Responsable del Departament d'Informació de Projectes i Recepcions
Gerència de Mobilitat, Infraestructures i Serveis Urbans

En relació amb la revisió del **“PROJECTE DE DESVIAMENT DE SERVEIS AL CARRER TEULADA AFECTATS PER LES OBRES DE REHABILITACIÓ ENERGÈTICA DE L'EDIFICI SITUAT AL CARRER Alfons el Magnànim 44 DE BARCELONA”** corresponent al codi del Natura **ACT25-00003**, redactat per PROIDO CONSULTORS, SL al febrer del 2025, amb un termini d'execució de 3 mesos, **un PEC de 119.954,12€, IVA inclòs**, el promotor del qual és INSTITUT MUNICIPAL D'URBANISME (IMU), hem d'informar del següent:

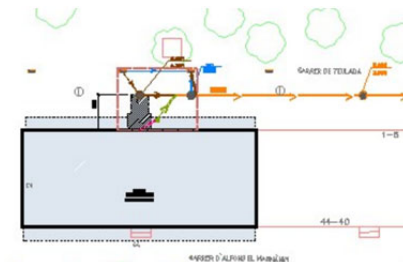
- Servei afectat. Clavegueram. Execució d'un pou fora de l'àmbit afectat per l'ascensor.

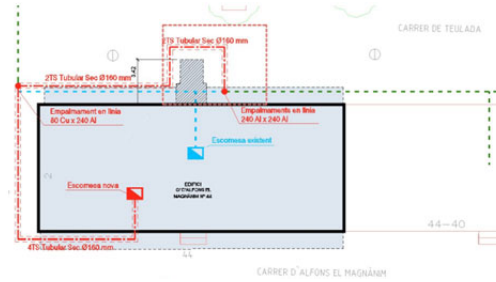
- Servei afectat. Mitja Tensió. Desviament de MT (2TS Tubular Sec Ø160mm).

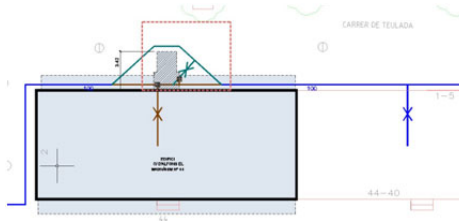
- Servei afectat. Xarxa d'aigua potable. Desviament canonada Ø100 mm.
